■ 江东新区高校区安居房项目装配式建筑奖励建筑面积和方案变更公示启事

江东新区高教组团JDGJ-08-05地块

总建筑面积增加7209.97m²，地上建筑面积增加6859.97m²，地下建筑面积增加350m²。

4#楼一层平面图-变更后

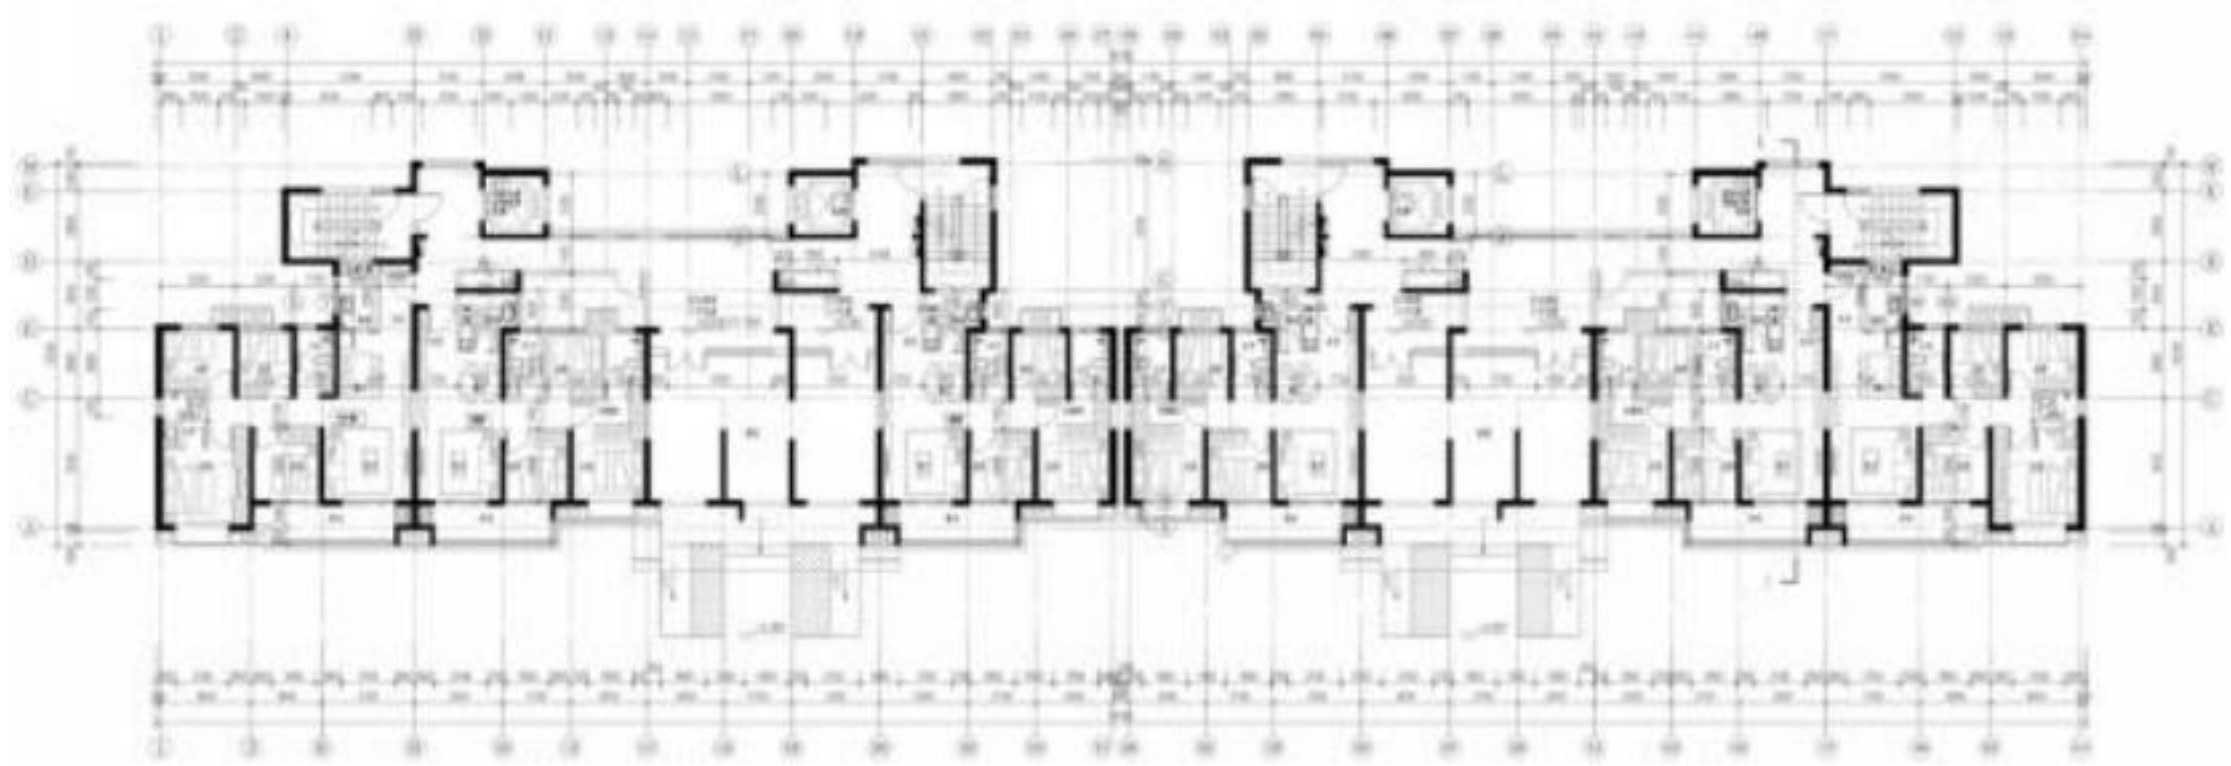
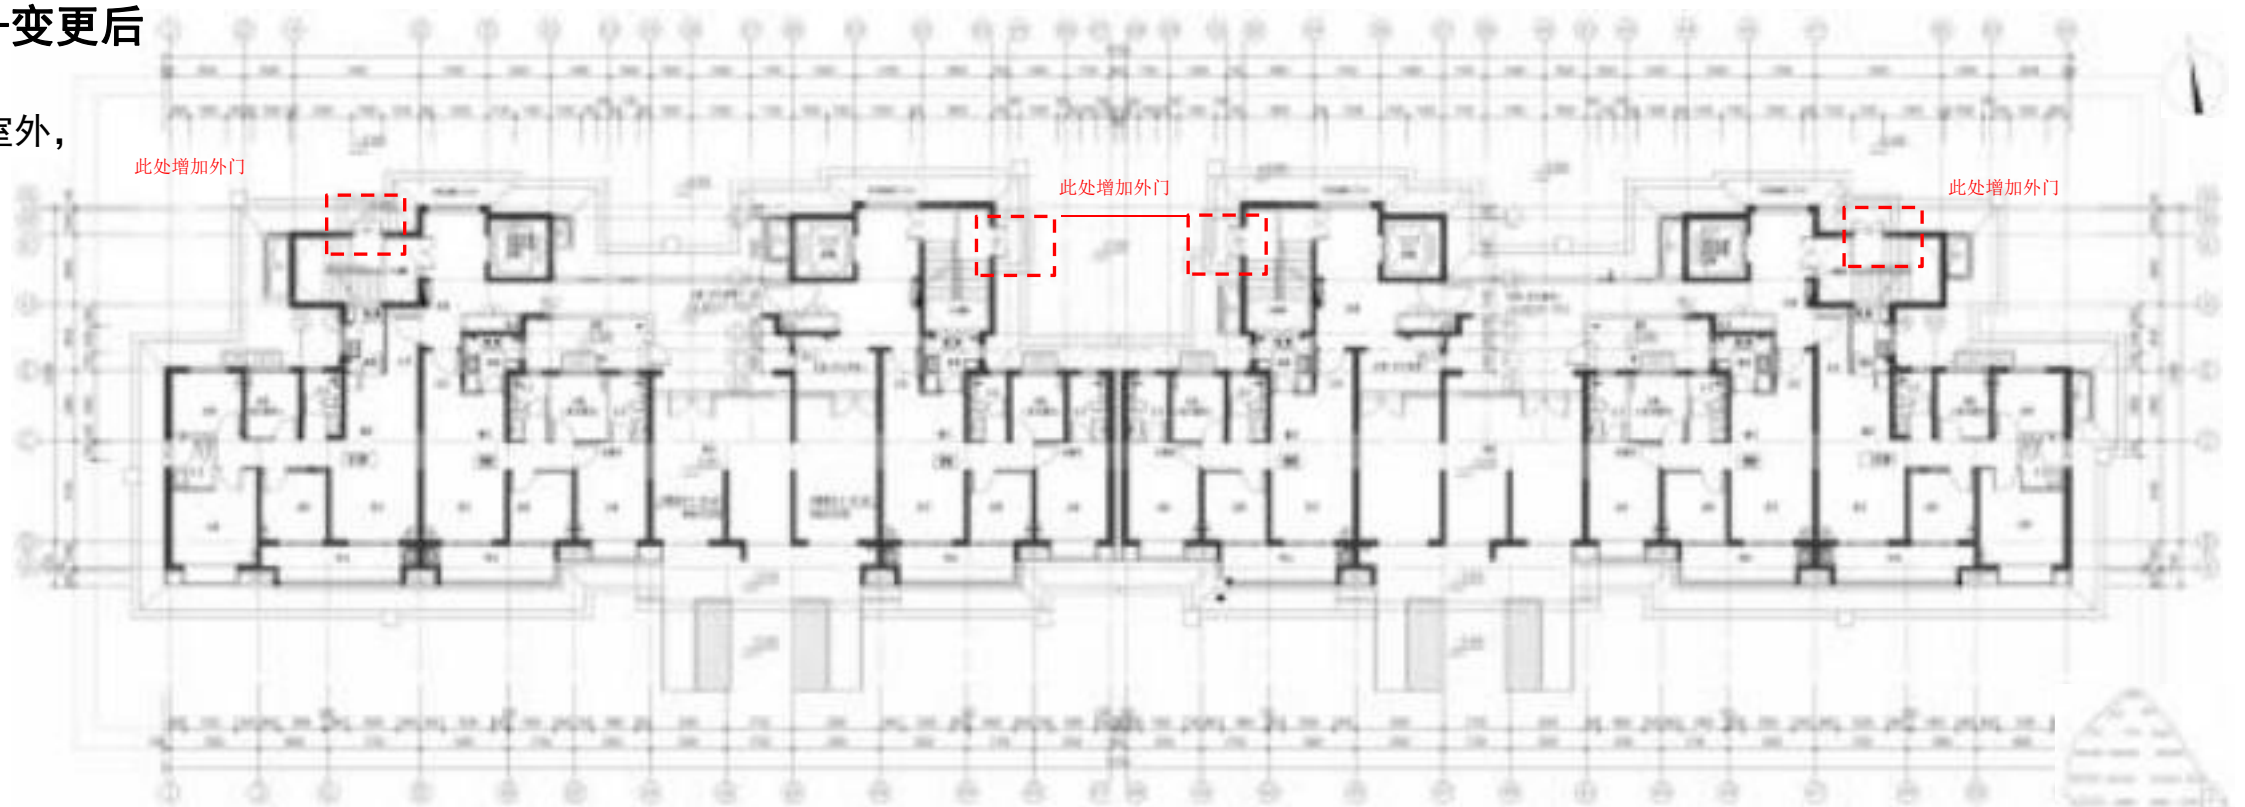
变更说明：
①地下室楼梯直通室外，
增加外门。

4#楼屋顶层平面图-变更后

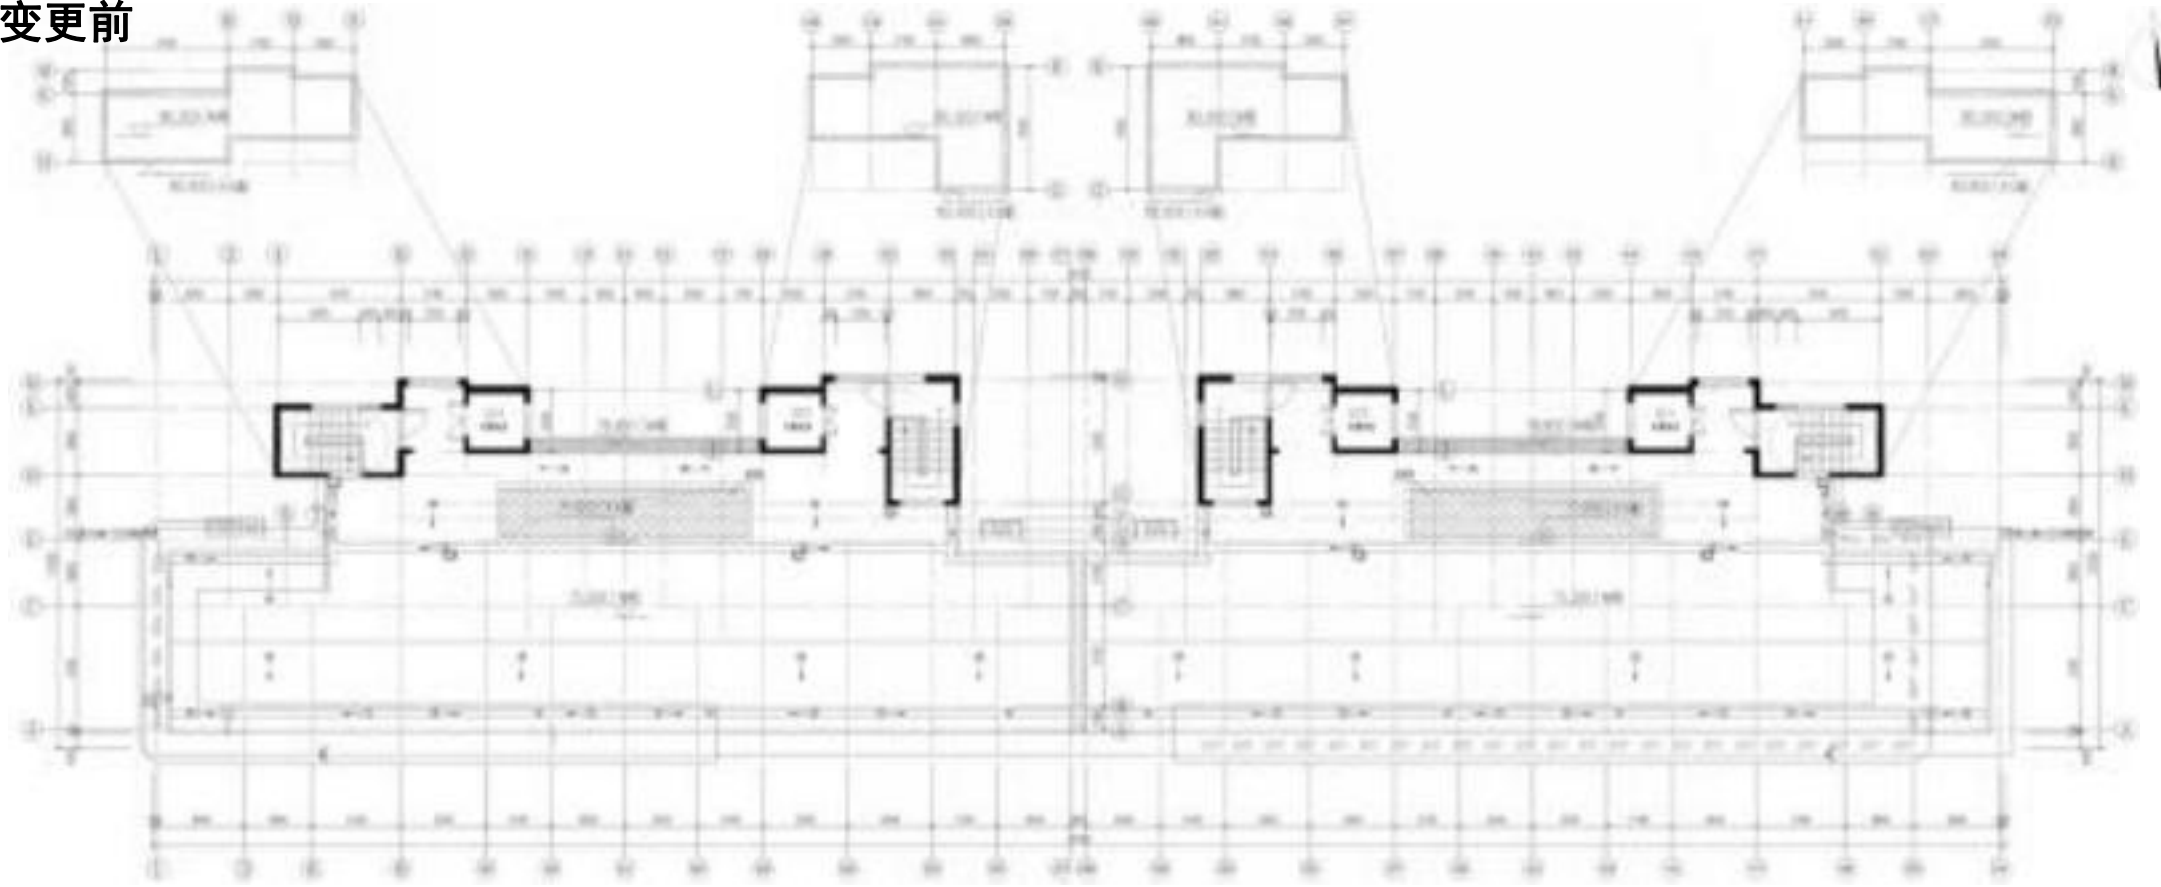
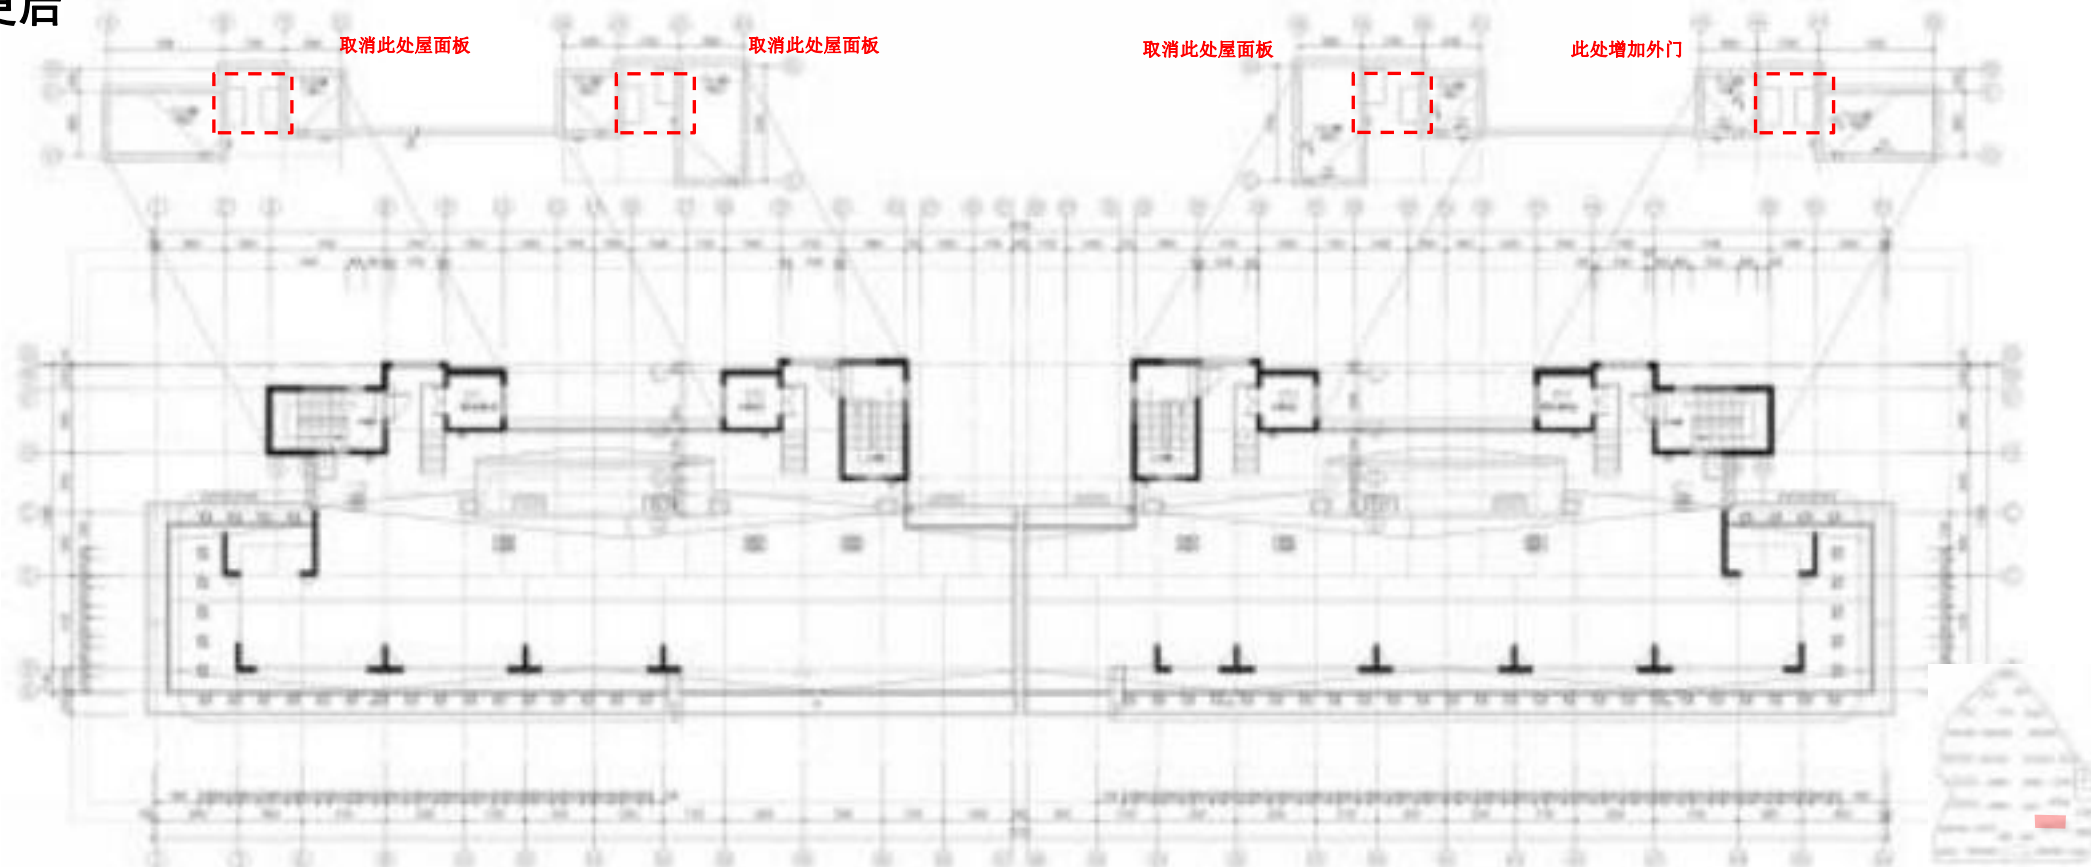
变更说明：
①取消楼梯间屋面与电梯机房屋面之间的屋面板。

T6户型（5#、6#、7#、9#、10#、14#、16#、19#、20#、31#楼）一层平面图-变更后

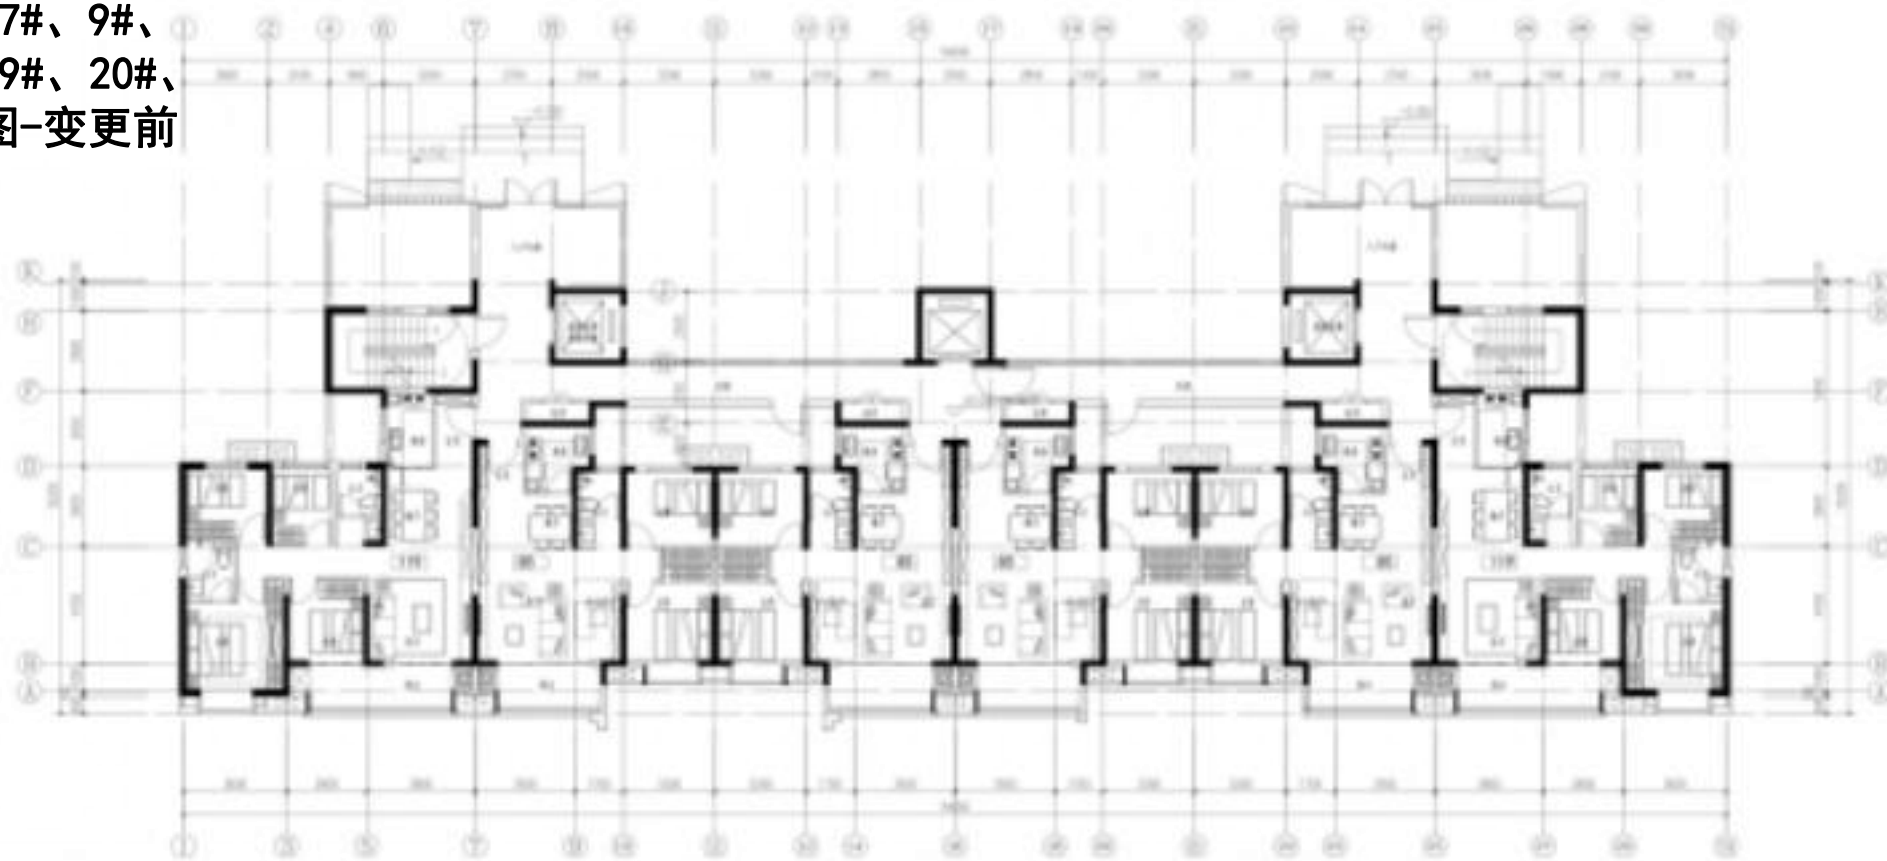
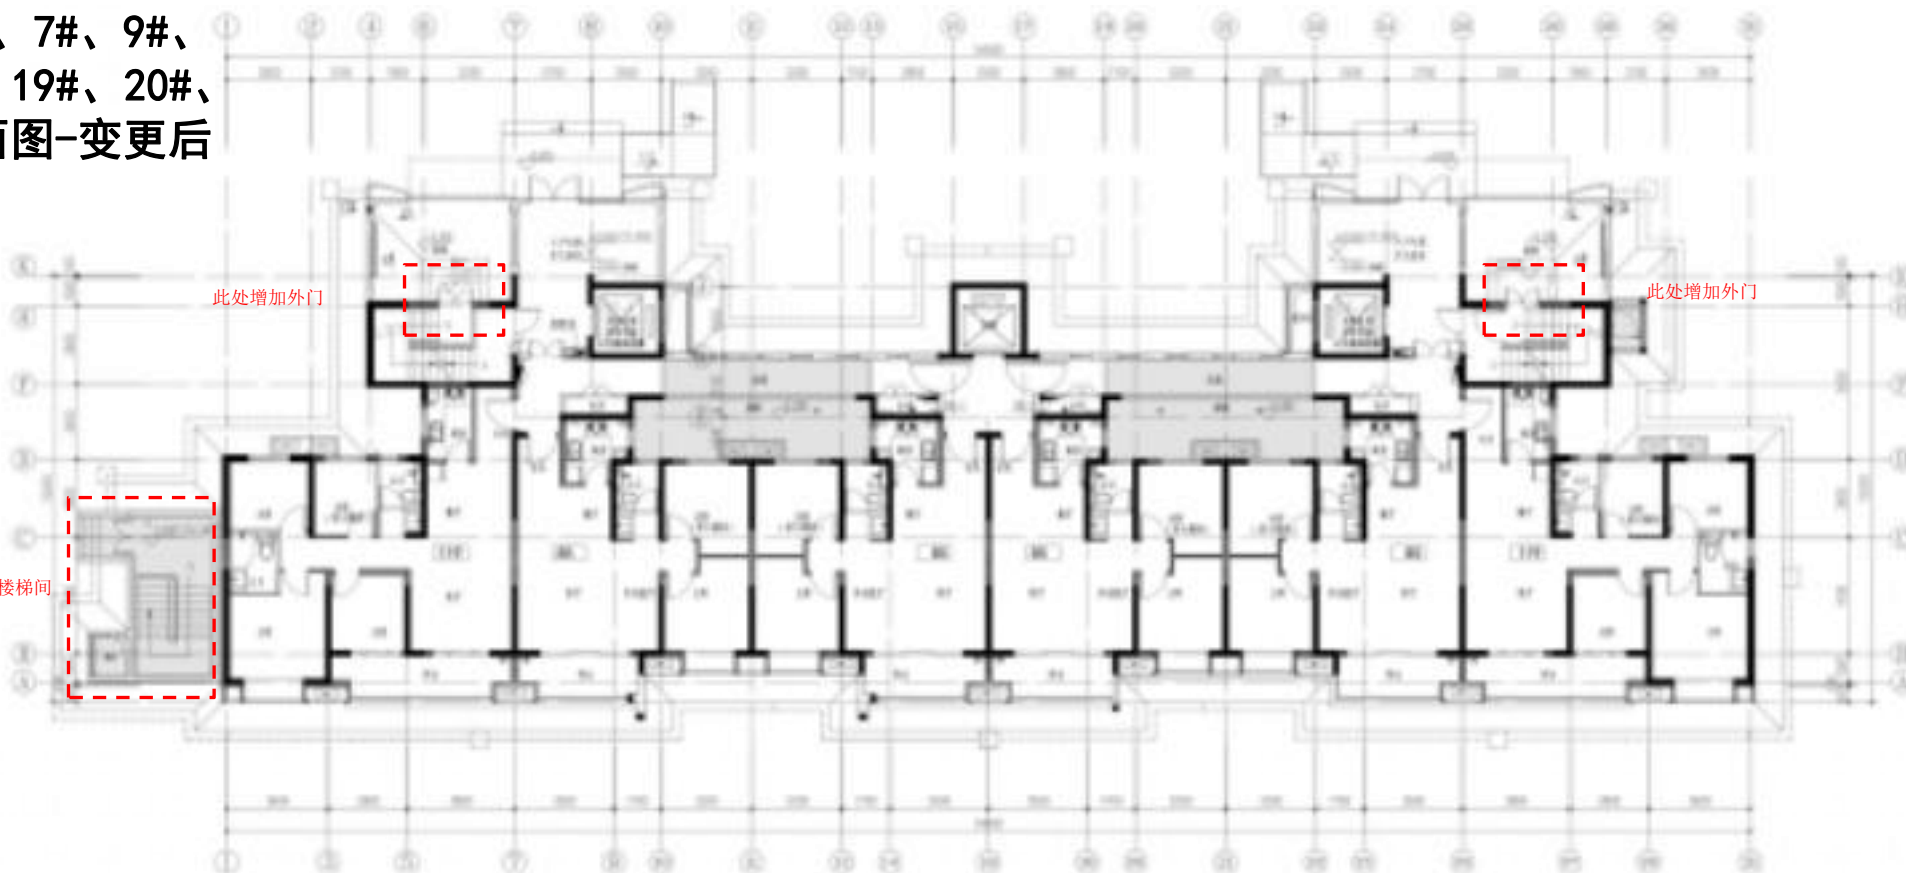
- ①地下室楼梯直通室外，增加外门；
- ②6#、7#、9#、10#楼增加人防出地面楼梯间。
